§ 126/2026

TLM_Lausunto_TERVOLA_Ylipaakkolantie 738-771_sähköverkon saneeraus_16092026**Päätöksentekijä** Tornionlaakson museon johtaja Kallio-Seppä Titta
/ museon johtajan sijainen Ylimartimo Teija**Valmistelija** arkeologi Puolakka Hanna**TERVOLA, SÄHKÖVERKON SANEERAUS OSOITEVÄLILLÄ YLIPAACKOLANTIE 738–771**

Muinaisjäännöskohde **Färinvaara** merkitty karttaan punaisella pisteellä. kartta: kartta.museoverkko.fi.

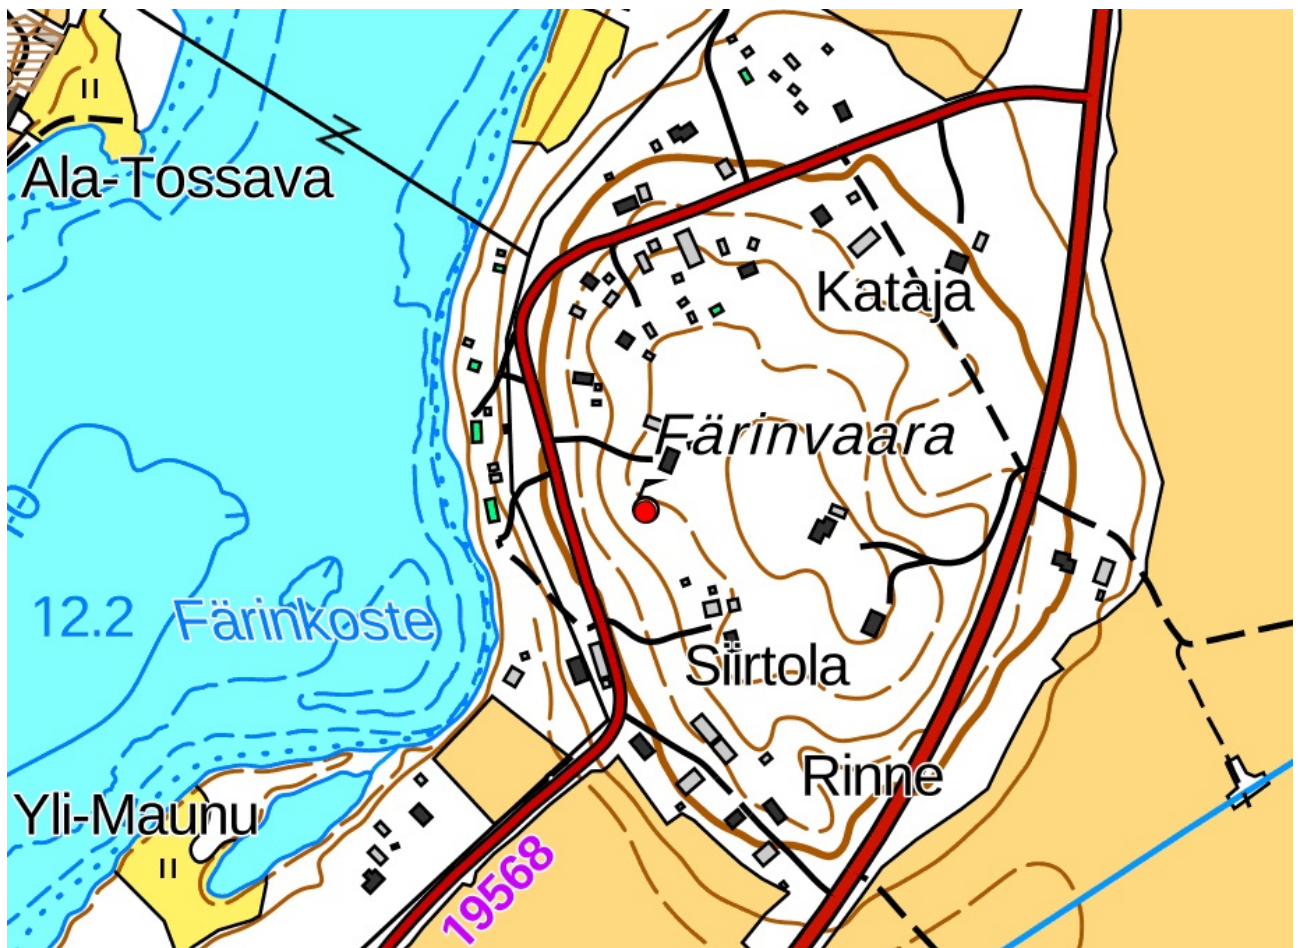
Sähkösaneerattavan linjan reitiltä osoitevälillä Ylipaakkolantie 738–771, kummaltakaan puolelta Ylipaakkolantietä tien välittömästä läheisyydestä, ei tunneta muinaismuistolain (295/1963) rauhoittamia kiinteitä muinaisjäänneksiä, joihin saneerauksella olisi vaikutusta. Lähin kiinteä muinaisjäännekohteen, **Färinvaara** (tunnus *muinaisjäänne* rekisterissä 1000025045) sijaitsee kuitenkin vain noin 50 m itään Ylipaakkolantiestä, Färinvaaran länsirinteessä (kts. oheen liitetty kartta). Kohde tulee ottaa huomioon kaivuutöissä ja sen sijainti tulee huomioida ja merkitä maastossa, jotta voidaan varmistua, ettei siihen kohdistu saneerauksessa vaikutuksia. Itse kaapelointi tuskin vaikuttaa kohteeseen, mutta on tärkeä tarkastaa kohteen sijainti töitä edeltävästi, jotta se ei vahingoitu esimerkiksi raskaiden ajoneuvojen tai kaapelikelojen siirtelyssä.
